*Oggetto:* **[ID: 8721] Comuni di Marta (VT), Tuscania (VT)**

“Progetto di un impianto agrivoltaico, della potenza di 38 MW e delle relative opere di connessione alla RTN, da realizzarsi nei comuni di Marta (VT) e Tuscania (VT)”.

**Parere tecnico istruttorio del Ministero della cultura**

**Fig.6** Sovrapposizione fra opere previste comprensive di cavidotto di connessione e la TAV. A del PTPR

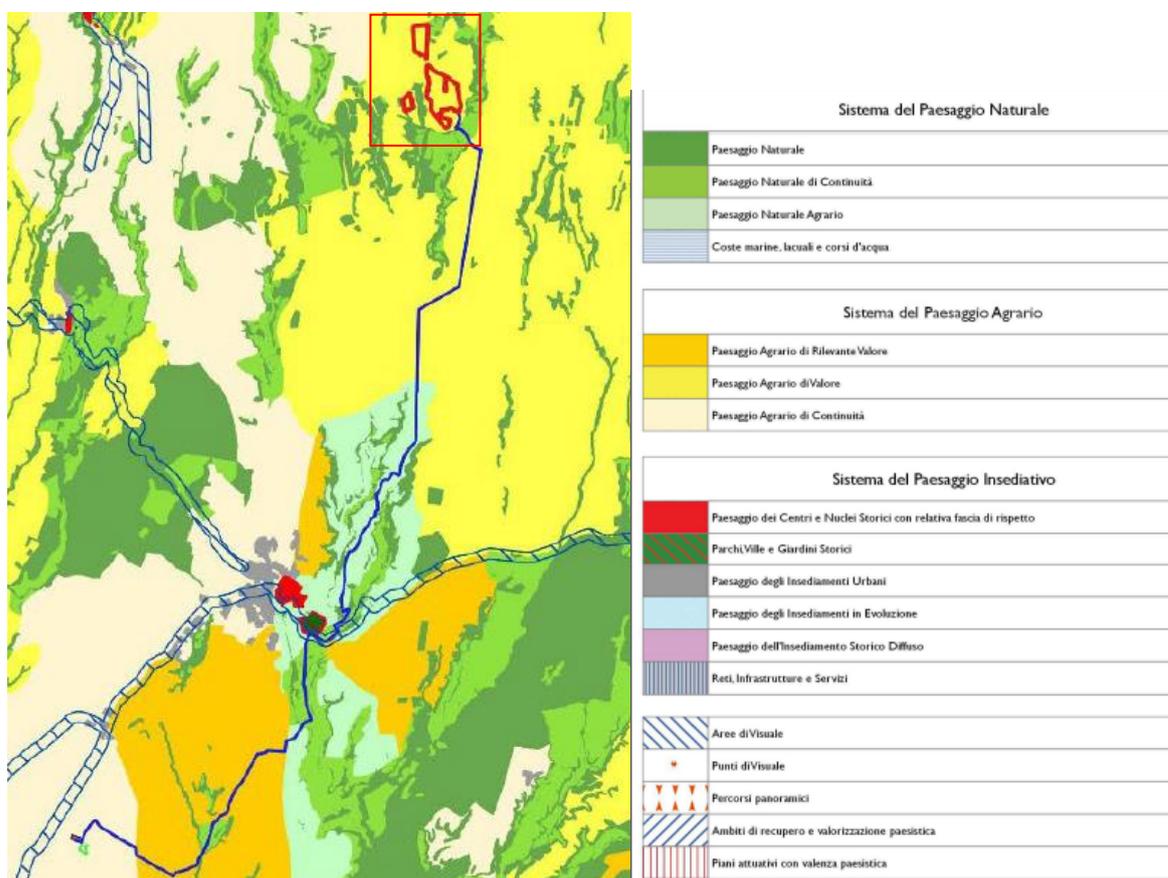
Per ciò che riguarda la **TAV. C del PTPR** non si rilevano ulteriori interferenze, oltre quella già segnalata con l’area di visuale rappresentata dalla SP2 e graficizzata anche nella Tav. C.

**Fig. 8** Planimetria dell’area vasta dell’impianto con indicazione delle distanze del perimetro dai beni tutelati (cfr. elab. PD\_TAV25 “Distanze beni tutelati”) (a sinistra); parte dei resti del sito templare di Castell’Araldo, tutelato ai sensi della parte II del Codice (a destra).

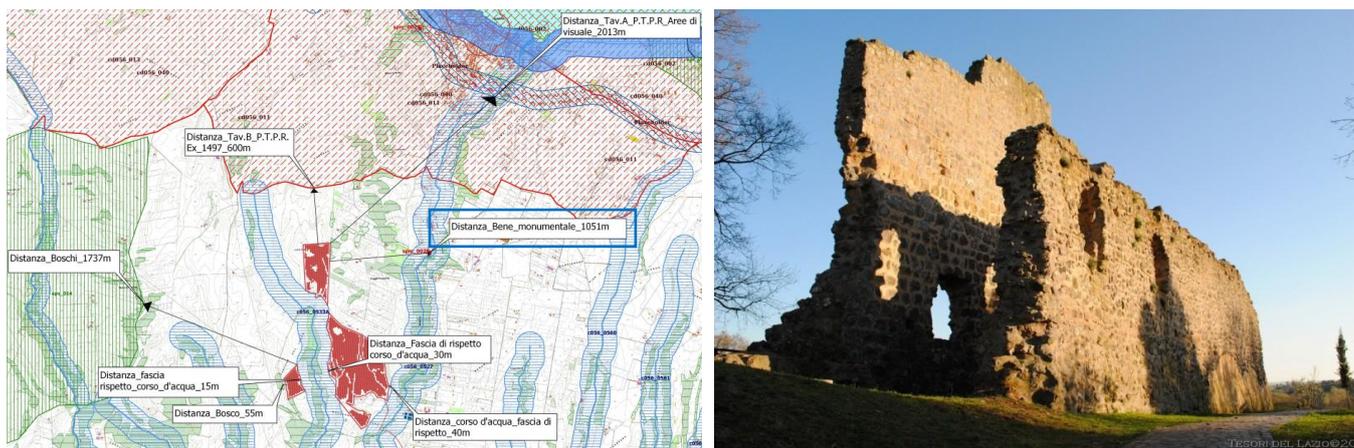
**RITENUTO**, pertanto, che la distanza indicata nell’elaborato “PD\_TAV25 Distanze beni tutelati” (cfr. fig.8, riquadro azzurro) riferita al “bene monumentale” pari a 1.051m dal perimetro dell’impianto possa verosimilmente riferirsi solo al sito templare di Castell’Araldo, unico bene monumentale presente nei dintorni dell’impianto;

**Fig.9** individuazione sull'elaborato PD\_TAV25 della corretta localizzazione del sito di Castell'Araldo indicata dalla Soprintendenza (a sinistra); individuazione sul piano particellare, del sito templare e del corrispondente buffer di 500 mt, indicato in azzurro (a destra)

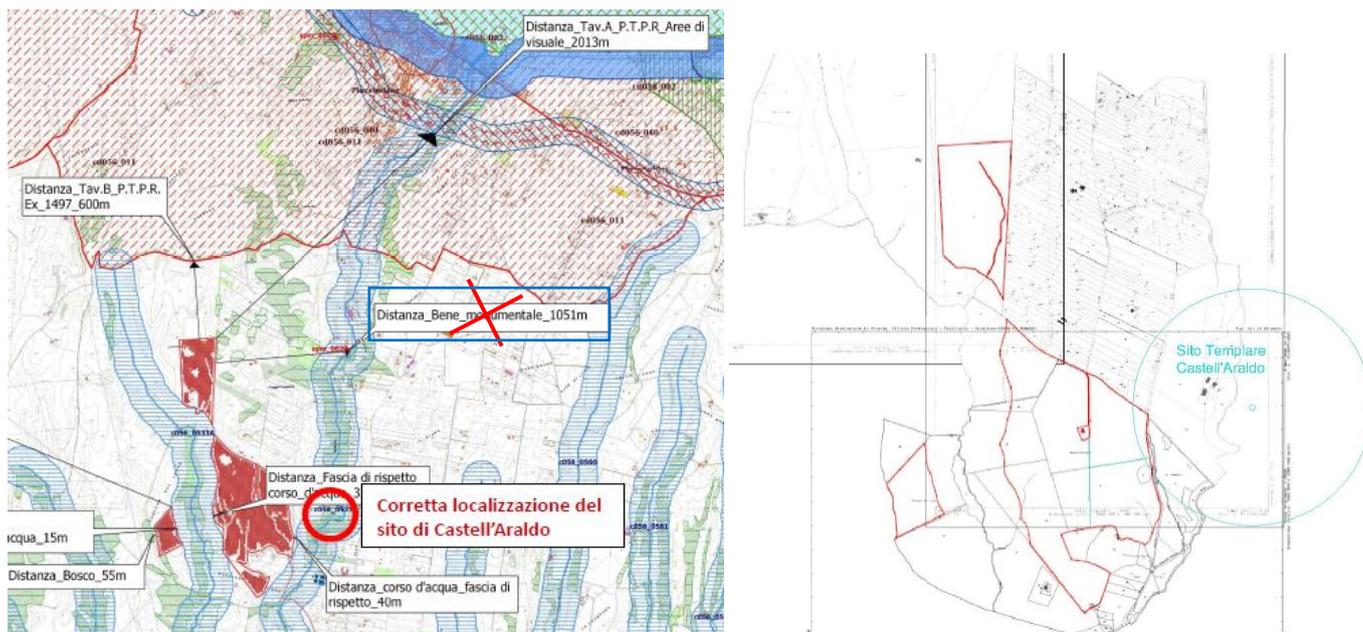
**RITENUTO** di condividere quanto affermato dalla Soprintendenza competente che una porzione marginale del campo fotovoltaico interferisce direttamente il buffer pari a 500m previsto dal D.L.199/2021 (per i beni tutelati ai

sensi della parte II del Codice) relativo al sito templare di castell'Araldo e che *“Considerata l'orografia del territorio si rileva che l'installazione dei pannelli fotovoltaici interferisce con la cornice del bene monumentale”*;

**Fig. 12** stralcio dell'elaborato PD\_TAV27 “Punti di interferenza fra cavidotto e corsi d'acqua all'interno del perimetro dell'area tutelata con Decreto”.

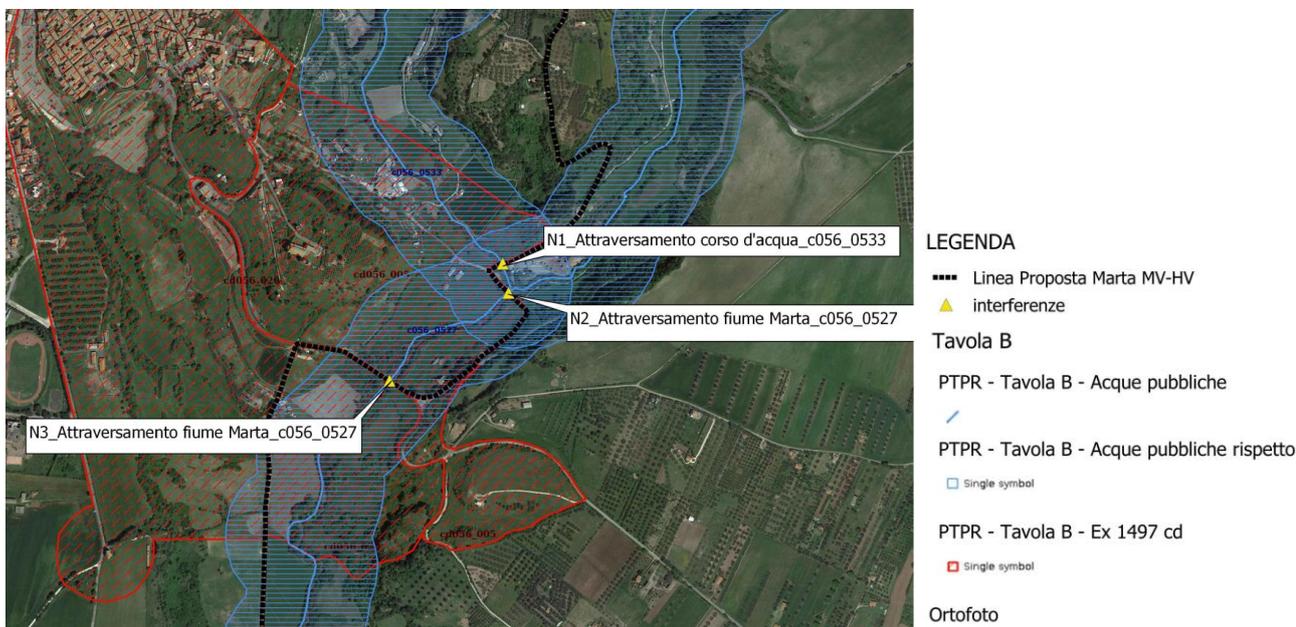
**RITENUTO**, che quanto rappresentato nell'elaborato PD\_TAV27, sopra riportato, risponda solo parzialmente alle criticità evidenziate da questo Ufficio, limitandosi ad individuare alcuni dei punti di interferenza senza fornire

**Fig.13** estratto della fig.9 abbinata alle prescrizioni fornite dalla Commissione VIA nel parere n.201/2023, relative al trattamento delle formazioni arboree/arbustive individuate all’interno dell’area di impianto

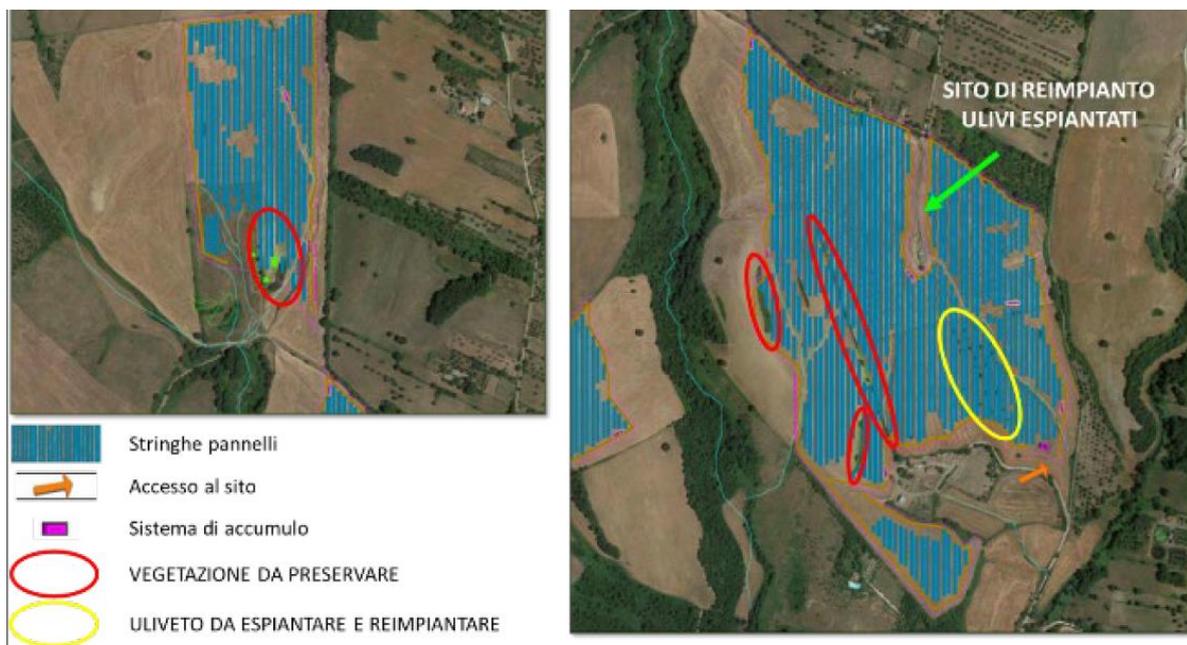
**CONSIDERATO** che, nel merito, sono state analizzate, con riguardo all’area di impianto anche le risposte fornite dal Proponente a riscontro delle richieste del MASE, ed in particolare con riferimento a quanto precisato in riscontro alla richiesta 3.4 della Commissione VIA, relativamente alla preservazione delle formazioni arboree e arbustive interferite dalle stringhe dei pannelli, per le quali viene indicato un generico espianto, al fine di preservarne l’integrità con successiva ricollocazione nelle fasce perimetrali di mitigazione, si concorda con il parere della Commissione VIA, circa le indicazioni fornite per la preservazione o ripiantumazione degli esemplari arborei, seppur nei limiti di quanto verrà successivamente indicato nel quadro prescrittivo, e con riguardo alle dimensioni delle fasce perimetrali che dovranno essere aumentate a 10 metri su tutto il perimetro, come indicate nella successiva fig.13;

**Fig.16** sezione non quotata filari di tracker/mezzi agricoli, (cfr. elaborato “IT-2021-0142\_PD\_REL32-Relazione illustrativa agrovoltaico”)

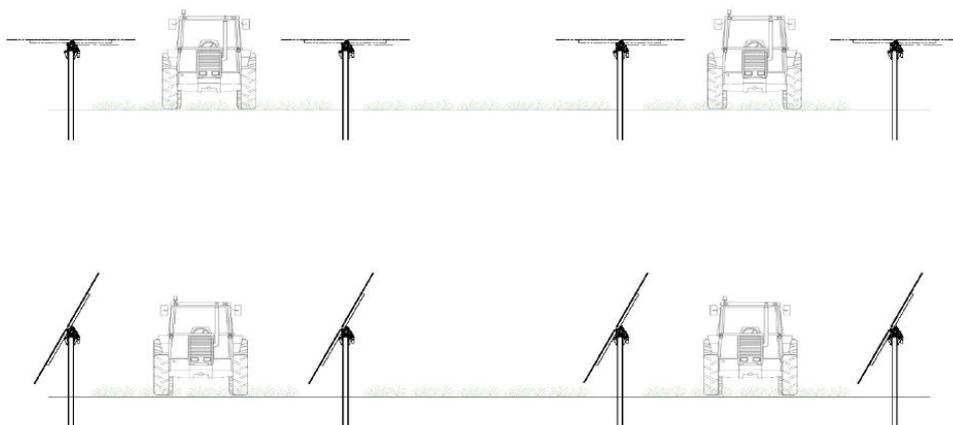
**PRESO ATTO** degli elaborati depositati (cfr. IT-2021-0142PD REL32 Relazione illustrativa agrovoltico) nei quali sono descritte le caratteristiche dell'attività agricola prevista che riguarderà per la "produzione di foraggio mediante coltivazione di Prato Polifita Stabile in regime naturale (...) coltivato con un mix di graminacee e leguminose" e alcune caratteristiche tecnico-dimensionali: "l'interasse previsto tra le file dei tracker è di 11,00 metri, con un corridoio libero minimo di 5,92 metri a pannelli in posizione orizzontale, consentendo il transito delle macchine agricole. Tali macchine avranno maggiori margini di manovra con i tracker alla massima inclinazione di progetto pari a 60°, con una larghezza del corridoio prevista di 3,31 metri", si rileva la carenza degli elaborati grafico-progettuali poiché le planimetrie e sezioni proposti non presentano quote e misure che illustrino il rapporto funzionale e dimensionale fra file di tracker e coltivazioni, a supporto dei dati riportati nelle relazioni. (cfr. Fig. 16)

Fig. 18 estratto tav.B.06 “Idoneità suoli Lazio impianti FER” allegate alle Linee guida regionali e stralcio ortofoto GOOGLE

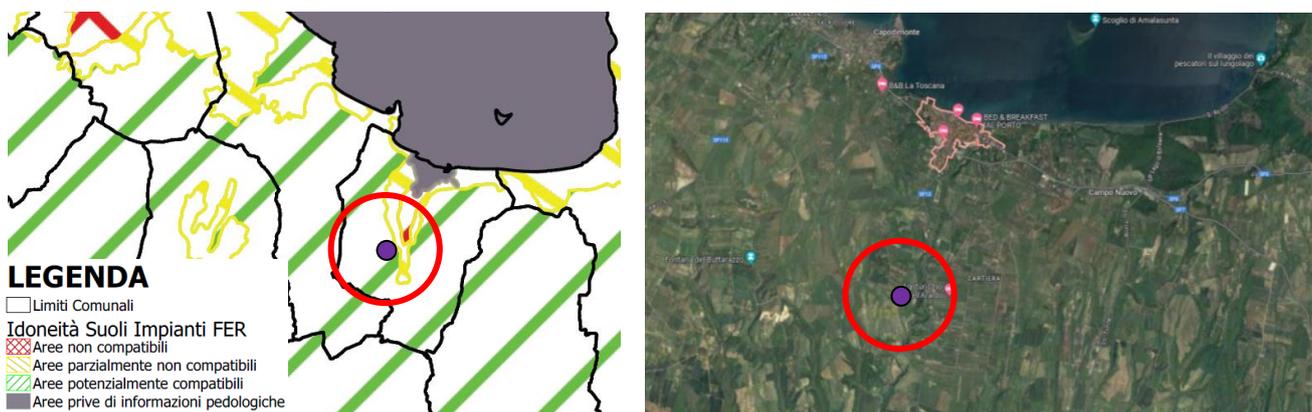
Considerato, che nella Tav.B.06 relativa alla “Idoneità Suoli Impianti FER” l’area di progetto (a sinistra nella figura sottostante, indicato con un pallino viola nel cerchio rosso) viene classificata tra le “aree potenzialmente compatibili” che “corrispondono a circa il 62% della superficie regionale”;

**Fig.20** Confronto tra i documenti presentati in integrazione. Sezione opere di mitigazione: **a.** stralcio elaborato “PD\_SIA01 Studio di Impatto Ambientale” e “PD REL24 Relazione paesaggistica”; **b.** stralcio elaborato “PD\_TAV23-Dettaglio\_mitigazioni”

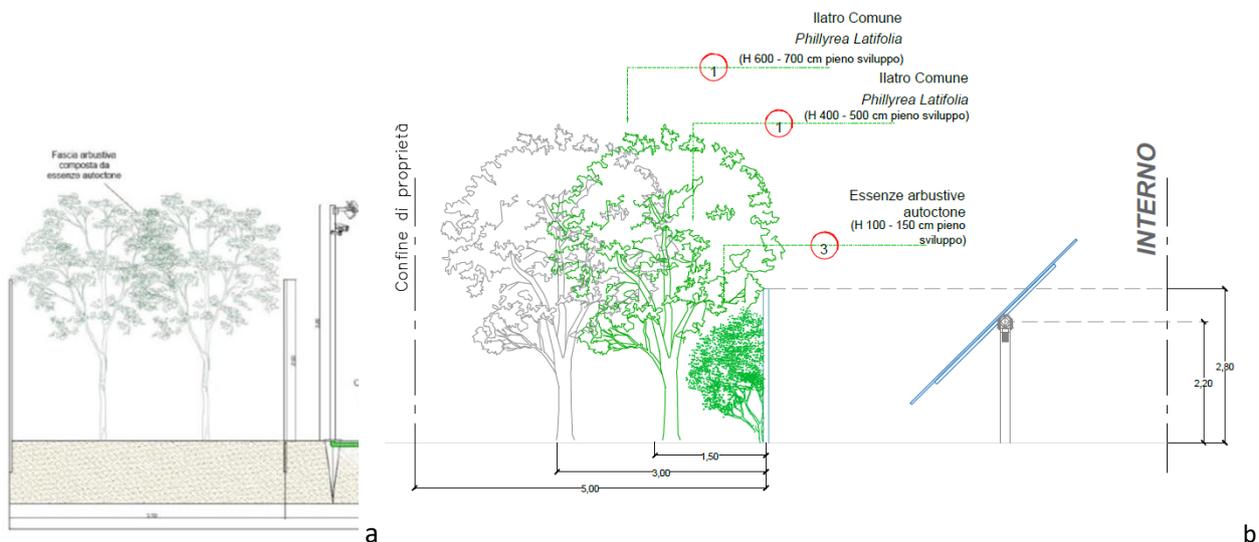
**RILEVATO**, altresì, che nel documento predisposto non risultano indicate le quote (es. l'altezza massima dei pannelli) e che emergono diverse incongruenze nelle sezioni riportate nei diversi elaborati presentati relative al

rapporto tra l'altezza dei pannelli a quella della recinzione e allo spessore della fascia di mitigazione, come è possibile verificare dalle figure seguenti. A titolo esemplificativo, nella fig.20a, la Sezione delle opere di mitigazione riporta una profondità della fascia perimetrale - fascia arbustiva composta da essenze autoctone - pari a 350 cm, e un'altezza della recinzione pari a 200 cm, e quella dei montanti per la vigilanza pari a 300 cm; mentre nelle specifiche tavole di Dettaglio delle mitigazioni (cfr. fig. 20.b.) lo spessore della fascia di mitigazione risulta pari a 500 cm e l'altezza della recinzione risulta essere di 280 cm; in rapporto all'altezza del supporto dei pannelli che è pari a 220 cm (maggiore dell'altezza delle recinzioni nel precedente disegno);

Fig. 22 “PD\_TAV24- Impatti cumulativi”, elaborato presentato in integrazione.

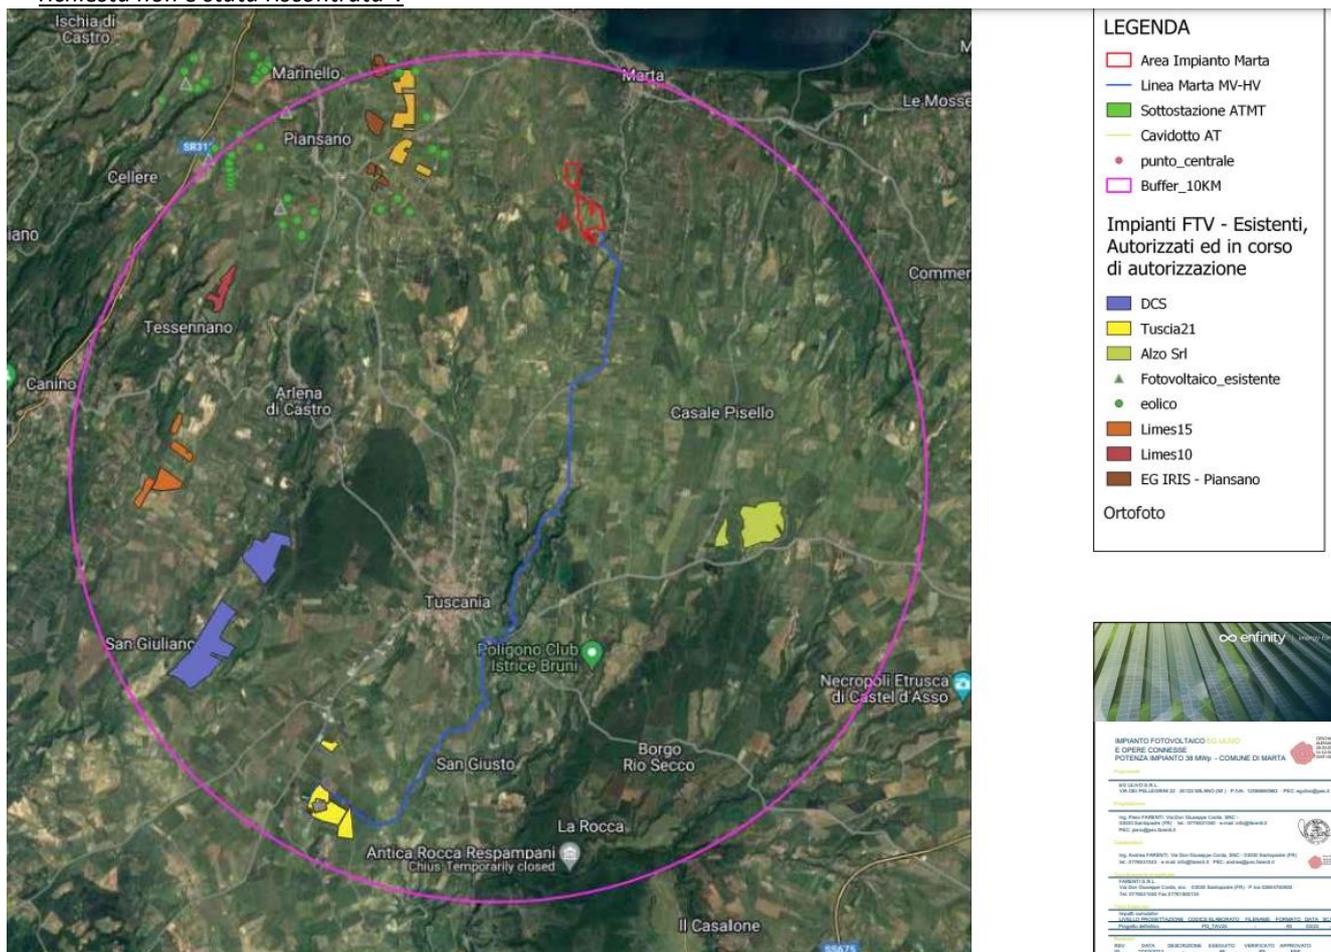
**PRESO ATTO**, che nel riscontro del **punto 7)** della richiesta del MIC, **“Mappa degli impatti cumulativi”**, il Proponente rimanda alla tavola **“PD\_TAV24 - Impatti cumulativi”** (cfr. Fig.22) e alla risposta fornita al punto 5.a del MASE, nella quale dichiara:

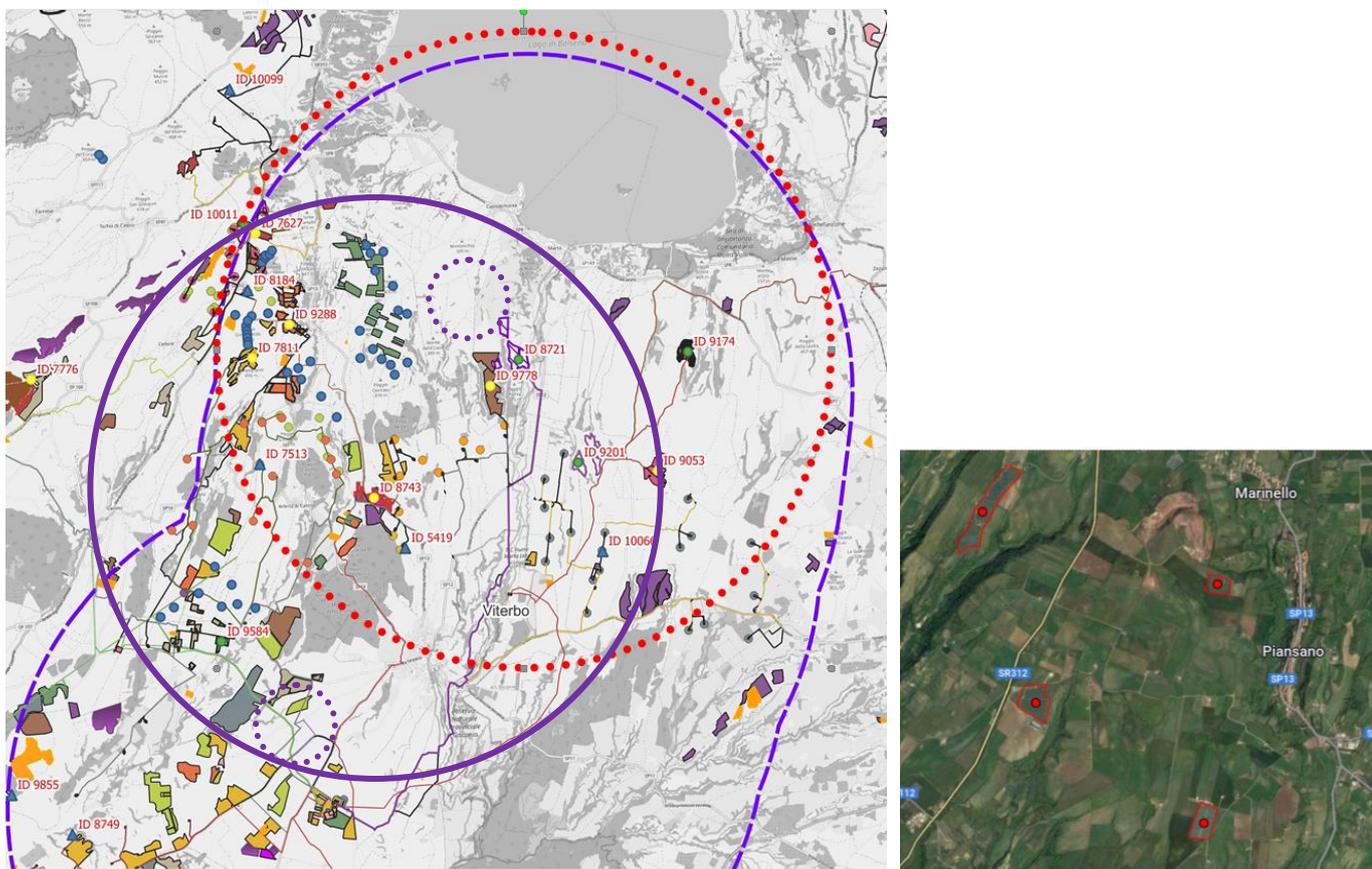
**VALUTATO** che le dinamiche di trasformazione del territorio individuate dal Proponente, il quale afferma "che l'uso agricolo dei suoli è mutato negli anni assumendo un aspetto antropizzato, nell'ottica di uno sviluppo sostenibile del territorio", contribuiscono a confermare come questa tendenza trasformativa, particolarmente preoccupante in particolare in questa porzione di territorio, possa costituire di per sé motivo per una valutazione non favorevole da parte di questo Ministero con riferimento alla localizzazione prescelta per l'intervento;

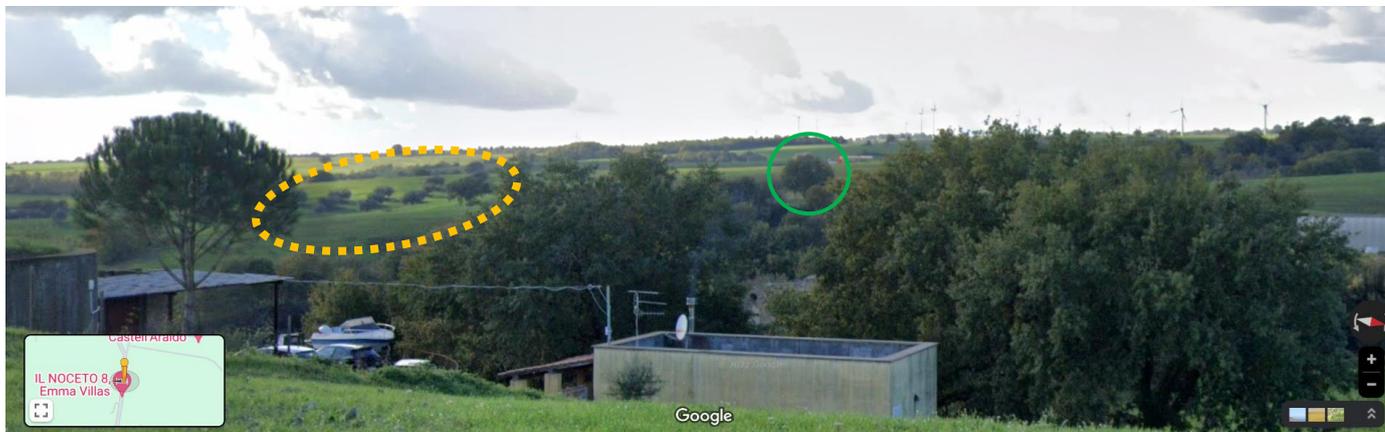
**RITENUTO**, al contrario, che, dal confronto con le altre immagini proposte (cfr. Fig.28 a destra centro e basso) ricavate da google view (per riferimenti verificabili) tenendo come riferimento l'albero isolato indicato nel cerchio verde, l'area dell'impianto posta subito alla sinistra dell'albero, risulta chiaramente percepibile dalla SP12, considerata l'estensione e l'orografia del sedime dell'impianto, come si può facilmente desumere anche dalle successive immagini della Fig.29, nelle quali risulta immediatamente individuabile la collocazione dell'area occupata dai pannelli, in relazione alla posizione del gruppo di ulivi al centro del campo più grande (indicato con l'ovale giallo tratteggiato in figura), a parere di questo Ufficio, elemento caratterizzante del paesaggio;
